OBVESTILO ZA POMORŠČAKE

NOTICE TO MARINERS

AVGUST 2019
August 2019

2– 08/2019

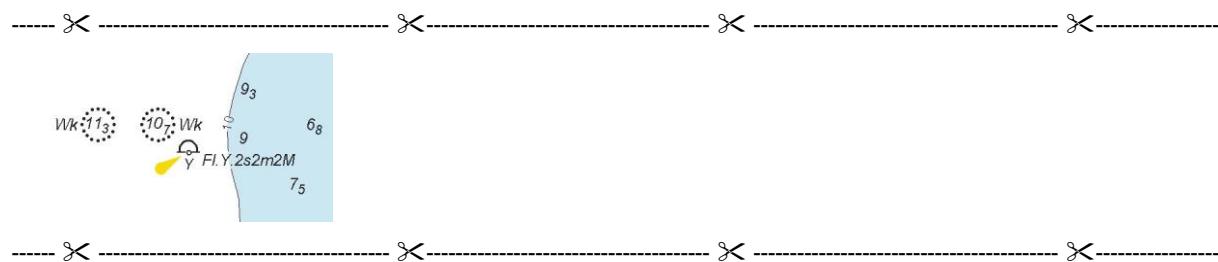
2 –08/2019	Dodati dve razbitini
Vstaviti	Dodati je potrebno dve razbitini na položajih in z globino: 45°33'33,8"N 013°43'32,9"E 11,3 m 45°33'33,8"N 013°43'38,4"E 10,7 m
Priloga:	Izrezek za poglavjem C
2–08/2019	<i>Insert two wrecks</i>
Insert	<i>Insert two wrecks in positions and with depths: 45°33'33,8"N 013°43'32,9"E 11,3 m 45°33'33,8"N 013°43'38,4"E 10,7 m</i>
Annex:	<i>Chartlet after Section C</i>

4–08/2019

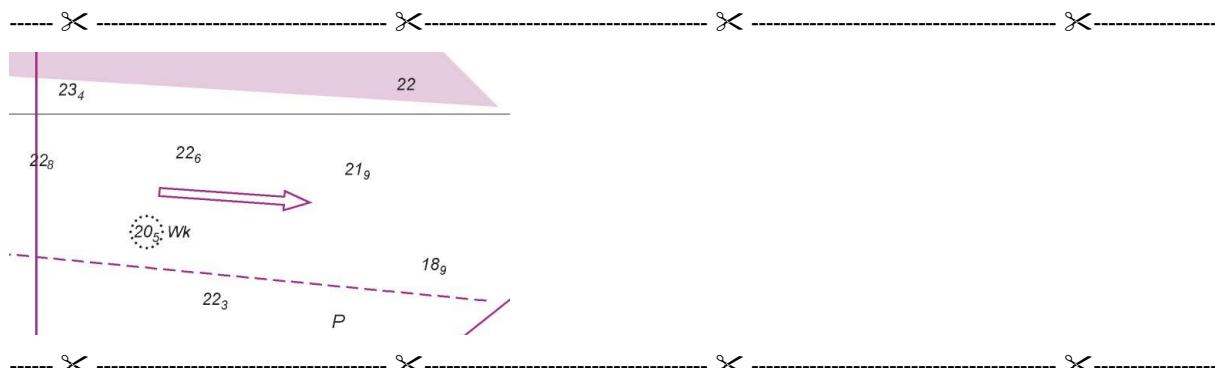
4 – 08/2019	Dodati znak za razbitino - Tržaški zaliv 03
Vstaviti	Na položaju 45°34'17,9"N 013°36'41,4"E z globino 20,5 m je potrebno dodati kartografski znak za razbitino.
Priloga:	Izrezek za poglavjem C
4 – 08/2019	<i>Insert symbol for wreck - Tržaški zaliv 03</i>
Insert	<i>Insert the symbol for Wreck in position 45°34'17,9"N 013°36'41,4"E and with depth 20,5 m.</i>
Annex:	<i>Chartlet after Section C</i>

5–08/2019

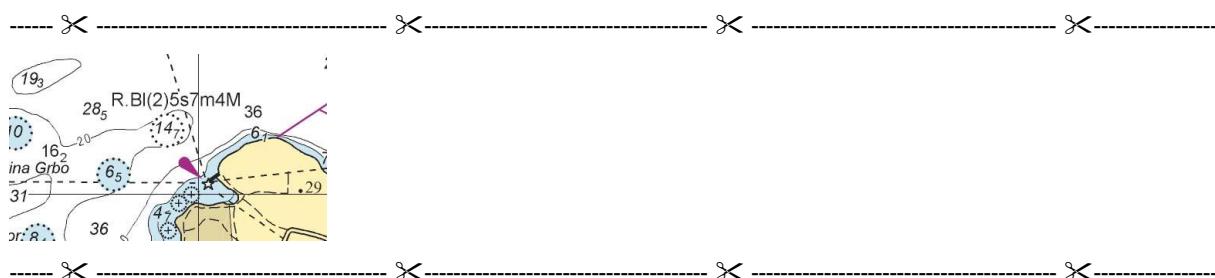
5 – 08/2019	Popravek karakteristike luči - Tržaški zaliv 03
Vstaviti	Svetilniku na položaju 45°30'03,5"N 013°30'04,7"E je potrebno popraviti karakteristike luči na R.Bl(2)5s7m4M.
Priloga:	Izrezek za poglavjem C
5 – 08/2019	<i>Light characteristics correction- Tržaški zaliv 03</i>
Insert	<i>Light characteristics of a lighthouse in position 45°30'03,5"N 013°30'04,7"E is R.Bl(2)5s7m4M.</i>
Annex:	<i>Chartlet after Section C</i>

6–08/2019

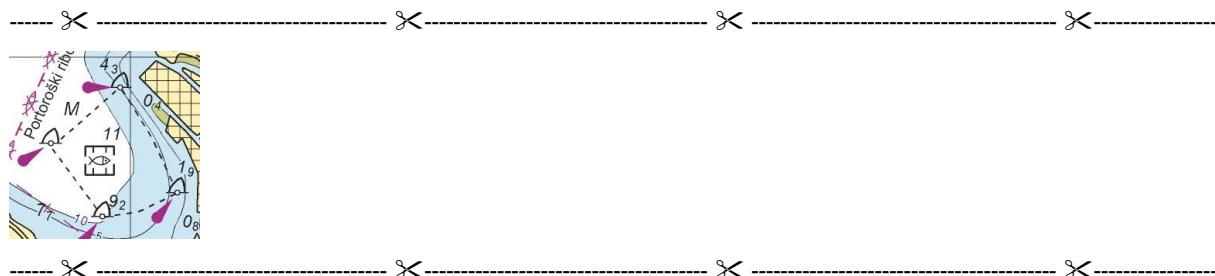
6 – 08/2019	Vstaviti popravljeno mejo območja gojenja marikultur v Sečovljah
Vstaviti	Vstaviti popravljeno mejo območja gojenja marikultur v Sečovljah glede na položaje novih rumenih boj. Trenutni položaji in karakteristike luči le teh so: 45°29,823'N 013°34,915'E Ru.Bl.4s1m1M 45°29,511'N 013°34,355'E Ru.Bl.4s1m1M 45°29,085'N 013°34,786'E Ru.Bl.4s1m1M 45°29,220'N 013°35,377'E Ru.Bl.4s1m1M Položaji nekaterih boj se lahko še spremenijo.
Priloga:	Izrezek za poglavjem C
6 – 08/2019	<i>Insert changed border of Marine Farm Sečovlje</i>
Insert	<i>Insert new border of Marine Farm Sečovlje according to positions of new yellow bouys. Their current positions and light characteristics are:</i> 45°29,823'N 013°34,915'E Ru.Bl.4s1m1M 45°29,511'N 013°34,355'E Ru.Bl.4s1m1M 45°29,085'N 013°34,786'E Ru.Bl.4s1m1M 45°29,220'N 013°35,377'E Ru.Bl.4s1m1M <i>The positions of some of the bouys can be subject of change.</i>

7–08/2019

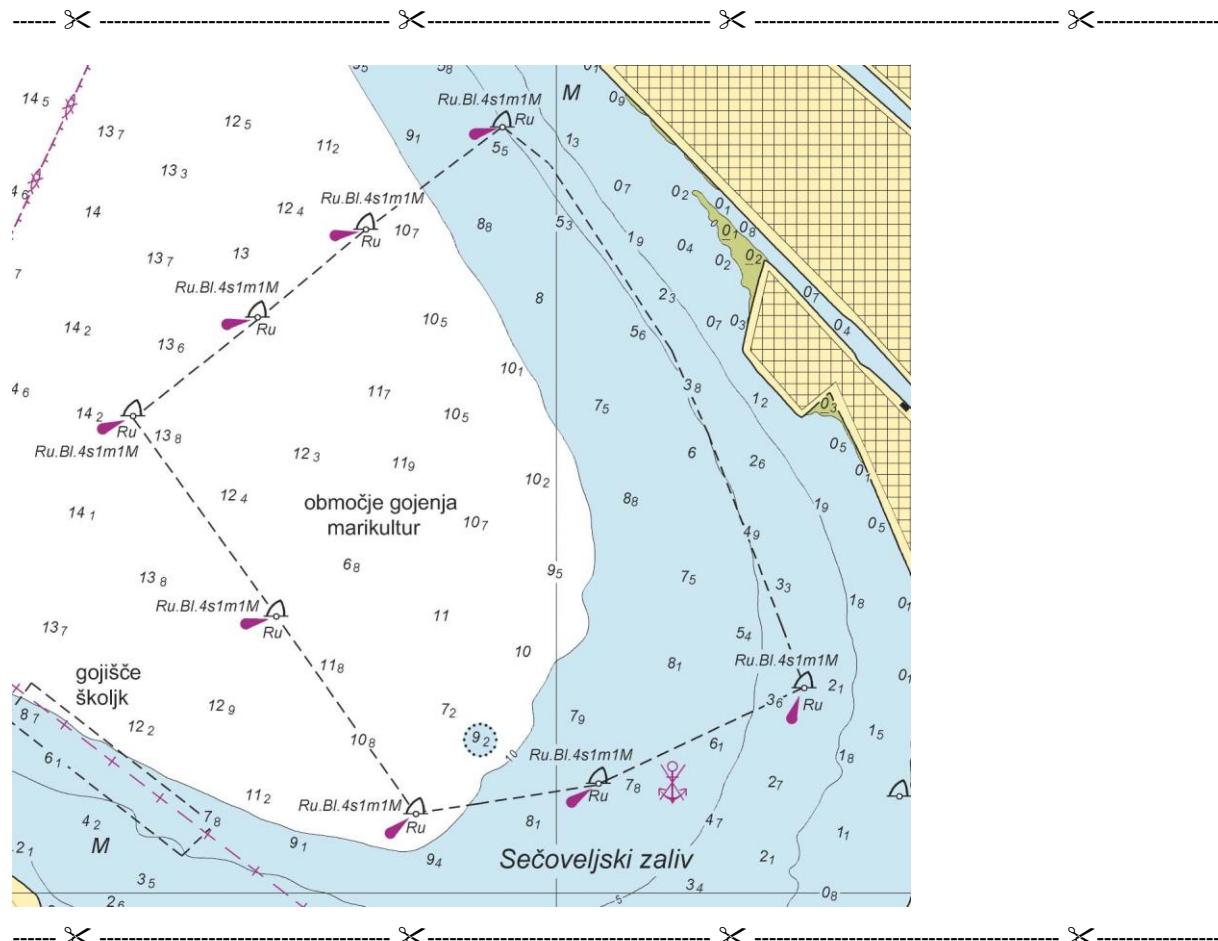
7 –08/2019	Karakteristike luči novih rumenih boj na območju gojenja marikultur v Sečovljah
Obvestilo	<p>Na območju gojenja marikultur v Sečovljah je postavljenih 8 novih rumenih boj. Trenutni položaji in karakteristike luči le teh so:</p> <p>45°29,823'N 013°34,915'E Ru.Bl.4s1m1M 45°29,711'N 013°34,710'E Ru.Bl.4s1m1M 45°29,617'N 013°34,545'E Ru.Bl.4s1m1M 45°29,511'N 013°34,355'E Ru.Bl.4s1m1M 45°29,298'N 013°34,573'E Ru.Bl.4s1m1M 45°29,085'N 013°34,786'E Ru.Bl.4s1m1M 45°29,118'N 013°35,064'E Ru.Bl.4s1m1M 45°29,220'N 013°35,377'E Ru.Bl.4s1m1M</p> <p>Položaji nekaterih boj se lahko še spremenijo.</p>
Priloga:	Izrezek za poglavjem C
7 –08/2019	<i>Light characteristics of new yellow bouys in the area of Marine Farm Sečovlje</i>
Notice	<p><i>There are 8 new yellow bouys in the area of Marine Farm Sečovlje. Their current positions and light characteristics are:</i></p> <p><i>45°29,823'N 013°34,915'E Ru.Bl.4s1m1M 45°29,711'N 013°34,710'E Ru.Bl.4s1m1M 45°29,617'N 013°34,545'E Ru.Bl.4s1m1M 45°29,511'N 013°34,355'E Ru.Bl.4s1m1M 45°29,298'N 013°34,573'E Ru.Bl.4s1m1M 45°29,085'N 013°34,786'E Ru.Bl.4s1m1M 45°29,118'N 013°35,064'E Ru.Bl.4s1m1M 45°29,220'N 013°35,377'E Ru.Bl.4s1m1M</i></p> <p><i>The positions of some of the bouys can be subject of change.</i></p>
